LABORATORIO NACIONAL
DE MATERIALES Y MODELOS ESTRUCTURALES

Informe: LM-IG-05-18

Criterio geotécnico sobre el tratamiento dado al deslizamiento ocurrido en la base del puente del río Virilla de la Ruta Nacional N°32 en los estudios para el nuevo puente

Figura 1. Modelo geológico-geotécnico original del sitio

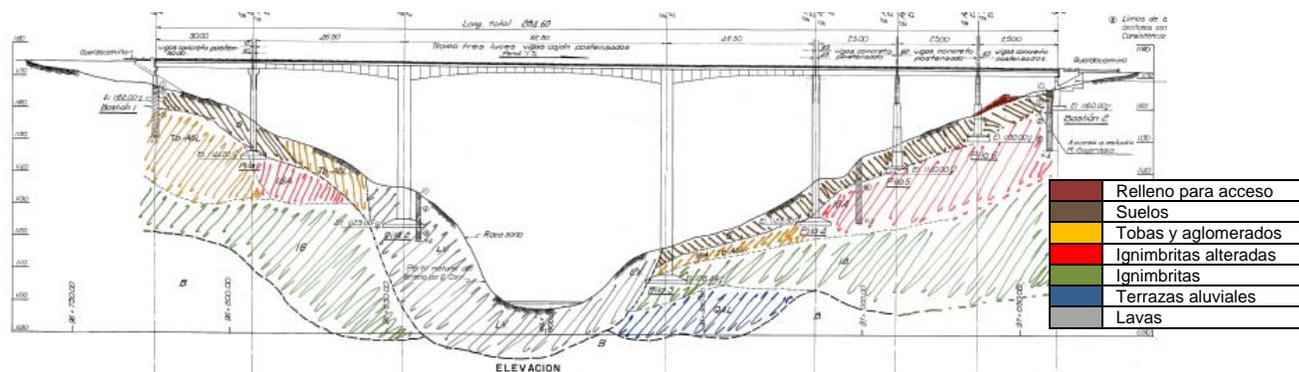
Al realizar la comparación entre el perfil inicialmente determinado (ver Figura 1) y el resultante del estudio de suelos actualizado al año 2015 (ver Figura 2), se puede observar como actualmente en ambas laderas el material de relleno ha aumentado su volumen, combinándose con el suelo propio del sitio.

Cabe destacar que, como se puede observar, las pilas 3, 4, 5 y 6 del puente existente, se encuentran cimentadas sobre material más competente que el suelo superficial o el material de relleno antrópico.

Por lo tanto, si existiese alguna falla del material de relleno circundante a estas pilas, no afectaría la cimentación de las mismas. Sin embargo, un aspecto a considerar en el diseño sería el material que quedaría “colgado” a la columna de las pilas, como parte de carga muerta y también una componente de carga lateral de empuje importante a la que se ve sometida la pila.

Realizando la evaluación pertinente de la profundidad de las cimentaciones obtenidas de la Figura 1 con los materiales del modelo geológico-geotécnico del nuevo sitio (Figura 2), se puede observar que las cimentaciones de las pilas 4, 5 y 6 se encuentran cimentadas sobre la unidad UG-4, y la pila 3 se encuentra cimentada sobre la unidad llamada UG-6.

Figura 2. Modelo geológico-geotécnico del estudio de suelos noviembre 2015

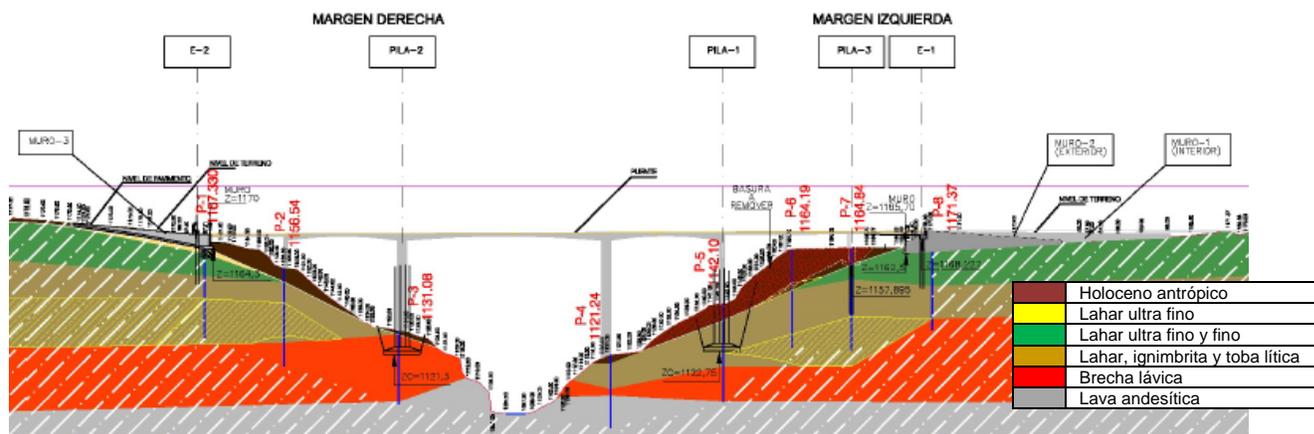
Incluso, en margen izquierda se puede notar como existe una plataforma de mayor volumen, confeccionada con lo que se llamará material de relleno.

Tomando como base el modelo geológico-geotécnico del estudio de suelos realizado para la ampliación del puente sobre el río Virilla, mostrado en la Figura 2, y tomando en cuenta los resultados obtenidos de los estudios de refracción sísmica indicados en el Reporte R-059-2015, se puede extrapolar esta información del modelo del nuevo sitio, al del sitio original donde se encuentra actualmente el puente.
